Bebauungsplan Nr. 285 Norderstedt "Am Scharpenmoor Park"

**Amt für Stadtentwicklung, Umwelt und Verkehr
 Fachbereich Planung
 Team Stadtplanung / Az.6013.4**

06.05.2011

Beteiligung der Öffentlichkeit nach § 3 (2) BauGB

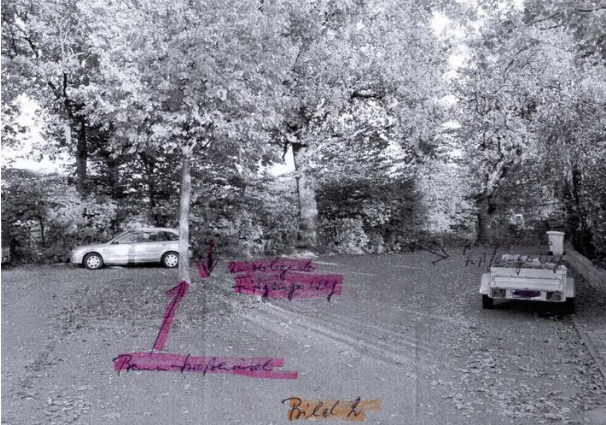
2.	21.09.2010	<p>Im Bebauungsplan 285, Seite 10 u. 32 ist zu lesen, dass ein <u>Knickschutzstreifen</u> von 5 Metern vorgesehen ist, der als private Grünfläche festgesetzt ist. Somit obliegt die Pflege des 5 Meter breiten Streifens, einschließlich der Baumpflege wohl den künftigen Grundstückserwerbern. Hierdurch muss wohl auch der jetzt vorhandene Zaun abgebaut werden, damit die Pflege möglich wird. In früheren Jahren hat Jonny Plambeck dafür gesorgt, dass der Knick sauber gehalten wurde, da Eichenblätter nicht verrotten. Es sollte überlegt werden, ob der eine oder andere Eichenbaum nicht doch entfernt werden kann, damit sich nebenstehende Bäume in der Krone besser entwickeln können. Schon heute wäre es von Nöten, die Bäume zu pflegen, Triebe am Stamm zu entfernen und das tote Gehölz auszuscheiden.</p>	<p>Der Hinweis wird zur Kenntnis genommen. Grundsätzlich ist nichts gegen den Zaunabbau einzuwenden. Sofern die zukünftigen Grundstücke eine erneute Einfriedung erhalten sollen, ist zu berücksichtigen, dass diese gemäß den Festsetzungen des Bebauungsplans 285 nicht innerhalb des Knicks erfolgen dürfen. Während der Planaufstellung wurde mit dem Fachbereich Planung, Team Natur und Landschaft, intensiv über den Knickbestand und deren zukünftige Handhabung beraten und abgestimmt. Die Pflege der Knicks wird somit Angelegenheit der zukünftigen Grundeigentümer sein. Zwischenzeitlich ist ein Konzept für die Knickpflege aufgestellt worden, welches unter anderem einige Baumentnahmen zur besseren Entwicklung des Knicks vorsieht. Dies ist in der Bebauungsplanzeichnung bereits berücksichtigt.</p>

Lfd. Nr.	Schreiben von / vom	Anregung	Abwägungsvorschlag	Beschluss AStuV *			
				K N	B R	T B	N B
			Pflegemaßnahmen für die Knicks wurden im Frühjahr 2011 durchgeführt. Dabei sind einige Anlieger beteiligt worden. Eine Änderung der Festsetzungen wird nicht vorgenommen.				X
